SERVICE BULLETIN

NEUER LADEGENERATOR KPL. MIT ANKERABSTÜTZUNG FÜR ROTAX[®] MOTOR TYPE 505 SB-505-009 R1

Neuer Ladegenerator kpl. mit Ankerabstützung für ROTAX[®] Motor Type 505.

Bild 1

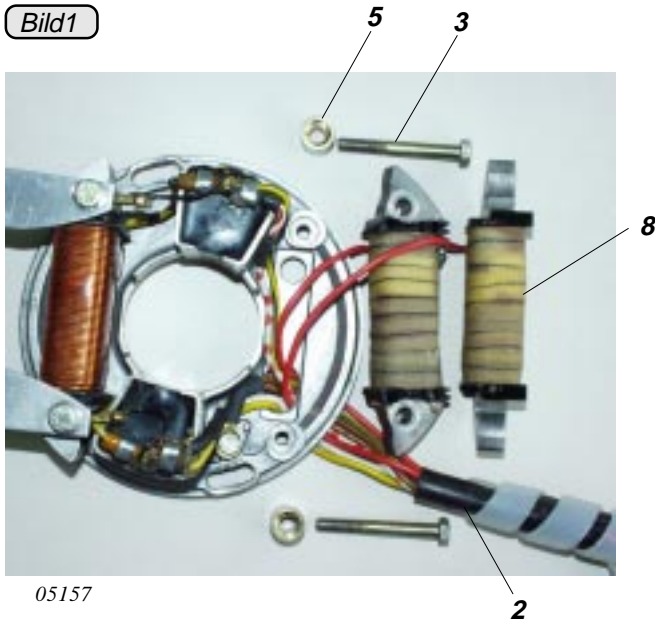
- Rote Ladeleitung (6) mittels handelsüblicher Einzugsfeder in den Isolierschlauch (2) bzw. Entstörgewebe einziehen und Ladegenerator (8) an der Ankerplatte kpl. (1) positionieren. (siehe Bild 1)

Bild 2

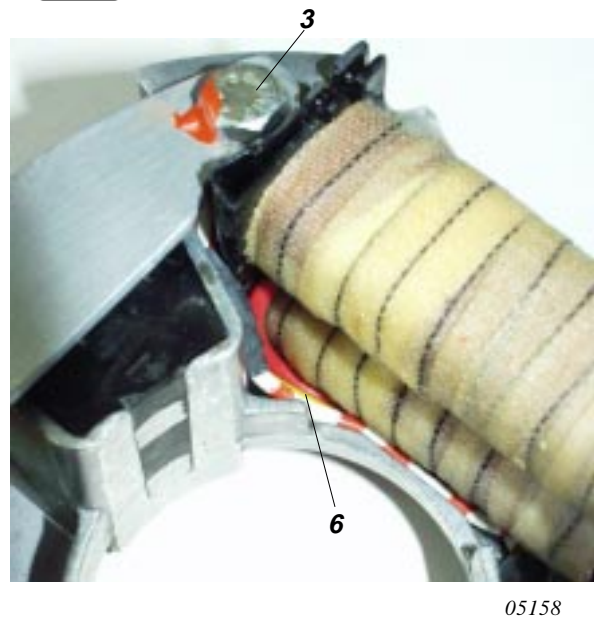
■ **ACHTUNG:** Um das Einklemmen der Ladeleitungen (6) zu verhindern müssen diese so verlegt werden, dass sie parallel unter dem Ladegenerator (8) verlaufen. (siehe Bild 2)

Bild 3

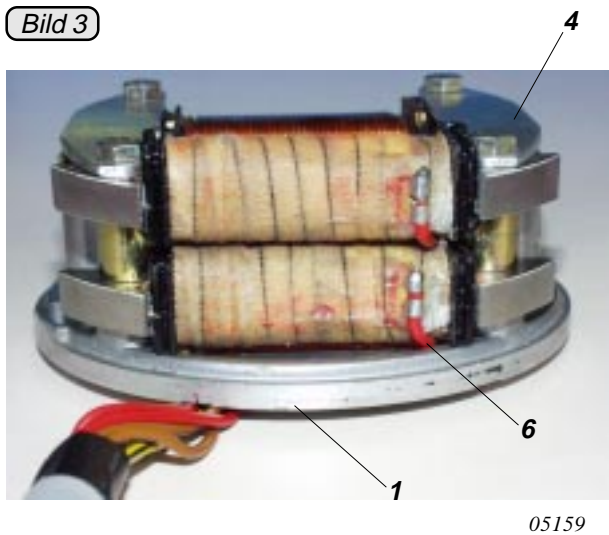
■ **ACHTUNG:** Beim neuen Ladegenerator (8) wurde die Wicklungsrichtung der Spule umgedreht, daher ist unbedingt die Einbaulage (Position der Ladeleitung 6) wie in Bild 3 ersichtlich zu beachten. Bei falsch montierten Ladegenerator entsteht an den Ausgängen der betroffenen Elektronikbox keine Hochspannung und somit kein Zündfunke.

Bild 5

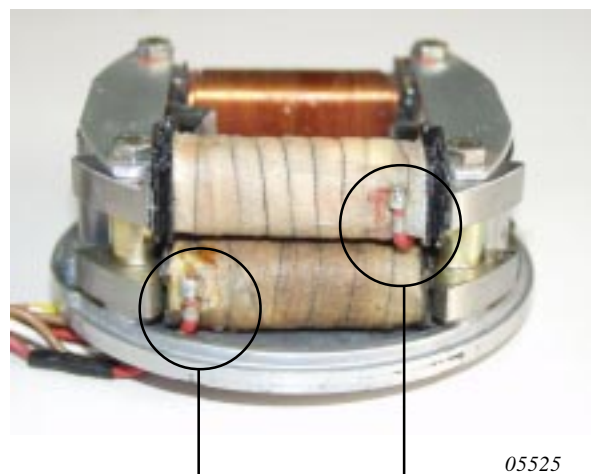
- Beim Austausch des Ladegenerators ist auch die Ankerabstützung zu erneuern. Diese ist im Lieferumfang enthalten.
- Ladegenerator der alten und neuen Ausführung können gemeinsam verbaut werden, jedoch ist besonderes Augenmerk auf die geänderte Einbaulage des neuen Ladegenerators zu richten.
- ◆ **HINWEIS:** Beim neuen Ladegenerator ist aufgrund der umgedrehten Wicklungsrichtung der Ladeleitungsanschluss entgegengesetzt auf der rechten Seite (siehe Bild 5).

Bei gemischt verbauten Ladegenerator (alt und neu) ist der Ladeleitungsanschluss an der entgegengesetzten Seite (siehe Bild 5).
